## PLAN CLIMAT AIR ENERGIE TERRITORIAL

Enclave des Papes Pays de Grignan

### **Réponse à l'avis du Président de la région Provence-Alpes-Côte d'Azur**

Version 2 du 26/02/2024

Figure 1 : Source : Outil ALDO, ADEME (Artificialisation entre 2006 et 2012)

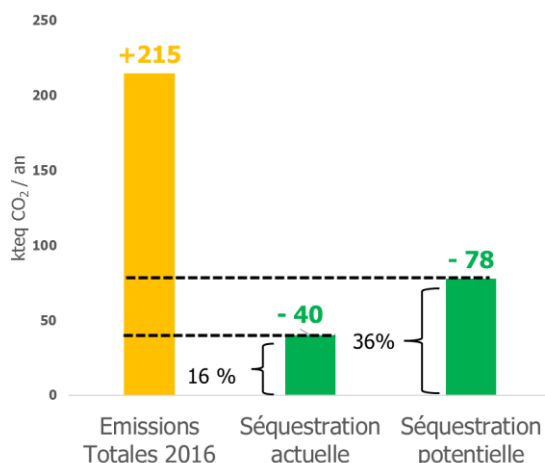
*Compte tenu des horizons 2030 et 2050 envisagés dans le PCAET et des dynamiques complexes de séquestration, il aurait été intéressant de mettre en perspective ces projections dans le graphique de réduction des émissions de CO<sub>2</sub> afin d'estimer la trajectoire du territoire au regard de l'objectif de neutralité carbone à 2050, à l'instar du graphique de synthèse réalisé pour les consommations énergétiques.*

Le graphique suivant sera ajouté.
